Erratum
Controle/vrijgave toetsing

Polder/Dijkvak
Anna Jacobapolder (Willempolder)
dp 0629 – dp 0630

Datum
20 november 2006
bijlage(n)
1. Resumé toetsresultaten
2. Gloomingskaart met eindscores
3. Gloomingskaart met scores afschuiving
Kenmerk
PZDT-M-06412 inv

Erratum PZDT-M-06412 inv (controle/vrijgave toetsing Anna Jacobapolder)

Figuur 2: Bekleding Anna Jacobapolder (Willempolder) dp 0629 – dp 0630

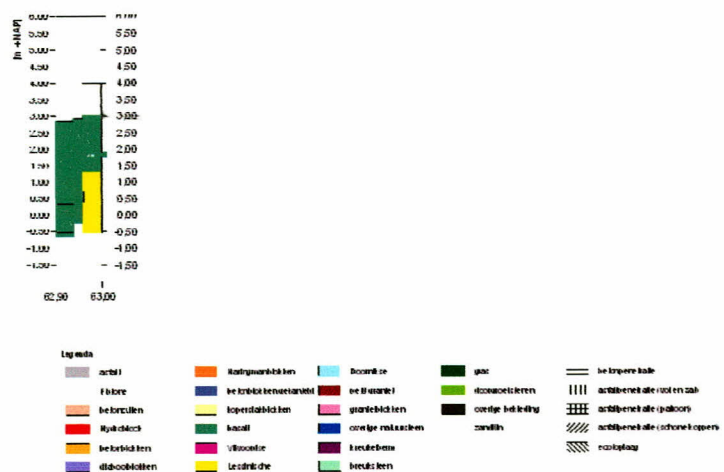
Vlakcode: OS062902
- Bekledingstype Fixstone (5,1) op geotextiel
Score: **ONVOLDOENDE** (score afschuiving goed)
Vlak in slechte staat, diverse stormschades

Vlakcode: OS062903, OS062904, OS062905, OS062908, OS062909, OS062910
- Bekledingstype basalt (26) op puin en vlijlagen
Score: **ONVOLDOENDE** (score afschuiving goed)
Vlak in slechte staat, diverse stormschades en verzakkingen

Glooiings kaart met eindscores Anna Jacobapolder (Willempolder) dp 0629 - dp 0630

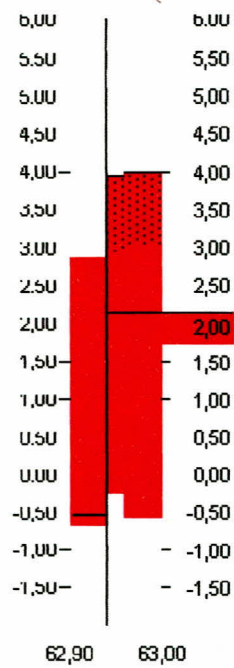
Vlakcode	Toplaagtype	Bijzonderheden	Eindscore
OS062902	Fixstone (5,1)	Op geotextiel	ONVOLDOENDE
OS062903, OS062904, OS062905, OS062908, OS062909, OS062910	Basalt (26)	Op puin en vlijlagen	ONVOLDOENDE
